**ASUNTO: ALEGACIONES PROPUESTA DE PROYECTO DE PLAN  
HIDROLÓGICO 2022-2027.  
CICLO 2022-2027**

**A LA CONFEDERACIÓN HIDROGRÁFICA DEL SEGURA**

FIGURA 1. Actuaciones frente a inundaciones en la comarca del Campo de Cartagena-Mar Menor. CHS septiembre 2021.

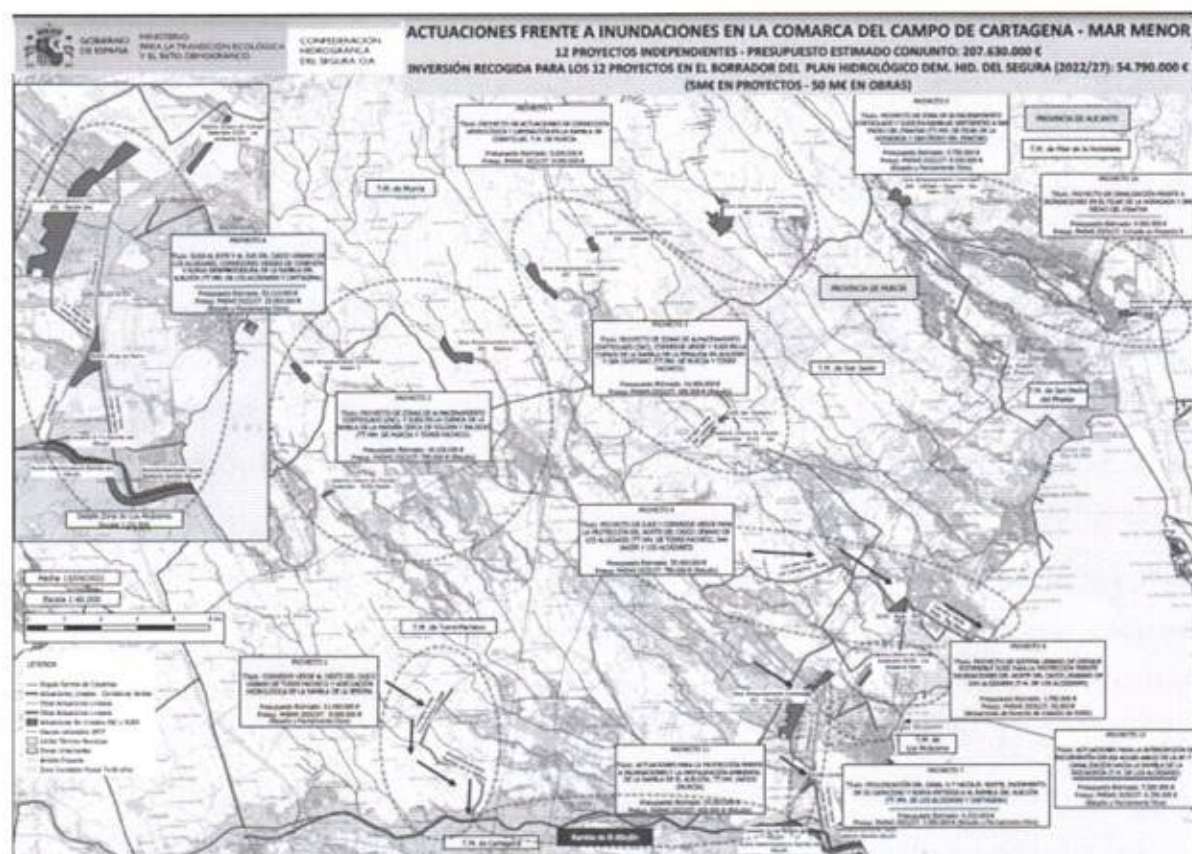
La medida 1895 “Estudio de viabilidad económica, técnica y ambiental y, en su caso, ejecución del Corredor Verde para la canalización de escorrentías superficiales en episodios de inundaciones, y sistemas urbanos de drenaje sostenible para la protección de las zonas centro y sur del casco urbano de Los Alcázares” corresponde a la intercepción de la zona de flujo preferente de la Rambla de La Maraña, salvo parte de los flujos desbordados de la

Rambla de Camachos o La Colonia que llegan más al norte de ésta (que en principio son objeto de actuación en la medida 1816 “Estudio de viabilidad económica, técnica y ambiental del corredor verde para la canalización de escorrentías superficiales en episodios de inundaciones, y sistemas urbanos de drenaje sostenible para la protección de la zona norte del casco urbano de Los Alcázares”), entre la carretera RM F26 y la carretera RM F30 a la cota 15msnm con una mota sobreelevada del terreno que ha de crear una represa de la lámina de agua capaz de hacerla fluir hacia la zona de Lomas de Rame por un canal que discurre paralelo a la AP-7 aguas arriba de ésta y junto a la zona urbana. Esta actuación genera un importante aumento del riesgo de inundabilidad en Las Lomas de Rame, Torre de Rame y el resto de zonas pobladas de la zona sur de Los Alcázares y poblaciones del municipio de Cartagena por el efecto de la zona de inundación de la rambla del Albuñón y el efecto presa de la AP-7. Efectos reconocidos y puestos de manifiesto por la propia CHS en el ANEJO N° 6. “ESTUDIO DE ALTERNATIVAS Y SOLUCIÓN ADOPTADA” del PROYECTO PARA AUMENTAR LA CAPACIDAD HIDRÁULICA DEL DRENAJE AGRÍCOLA D-7 DEL CAMPO DE CARTAGENA. REPOSICIÓN DE SERVICIOS DE LA OBRA DE DRENAJE TRANSVERSAL BAJO LA CARRETERA RM F30. T.M LOS ALCÁZARES (MURCIA) como se refiere en el siguiente extracto:

Figura 3-13. Plano de calados para la Rambla de El Albuñón y la Rambla de Miranda. SNCZI

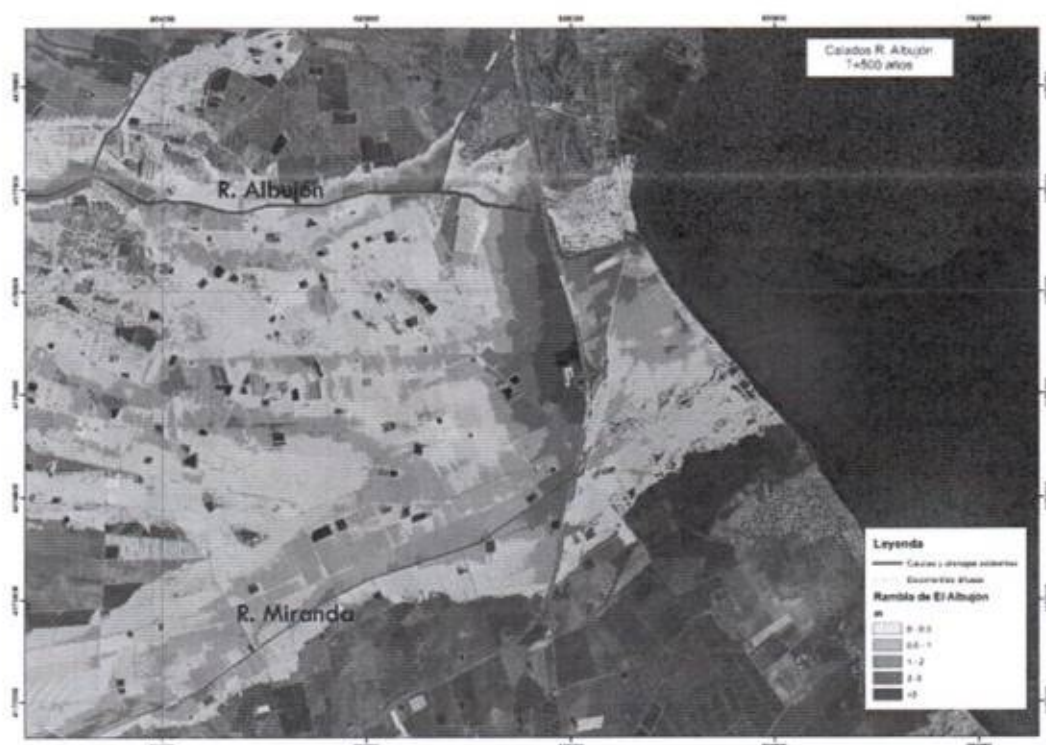
Como puede verse en la imagen anterior, se observa claramente el efecto de retención que genera el talud de la autopista AP7 sobre el flujo desbordado de la Rambla de El Albuñón y la Rambla de Miranda (más al sur). Este efecto de almacenamiento en la zona donde desagua el D7 alcanza calados superiores a los 2 m para el periodo de retorno de 500 años.

Es importante reseñar y hacer hincapié en el hecho de que de las medidas propuestas para la Rambla del Albuñón en el anejo 3 de la Memoria del PGRI. “Justificación de las medidas estructurales del plan”, en el apartado 2.11 que desarrolla el estudio como alternativa 1 de un proyecto ya existente hace años se menciona que el **caudal de cálculo de 729 m<sup>3</sup>/s es el correspondiente a un período de retorno de 20 años**. La alternativa 2 establece un nuevo canal 1 de unos 800 m<sup>3</sup>/s de capacidad y otro canal 2 con 110 m<sup>3</sup>/s, con 8,2 Km de motas de hasta 6 m que determinan “el dique de la zona de laminación para albergar la avenida de 500 años” y esto significa que para este cauce no se va a acometer actuación que permita controlar el volumen generado por precipitaciones de intensidad media-alta.
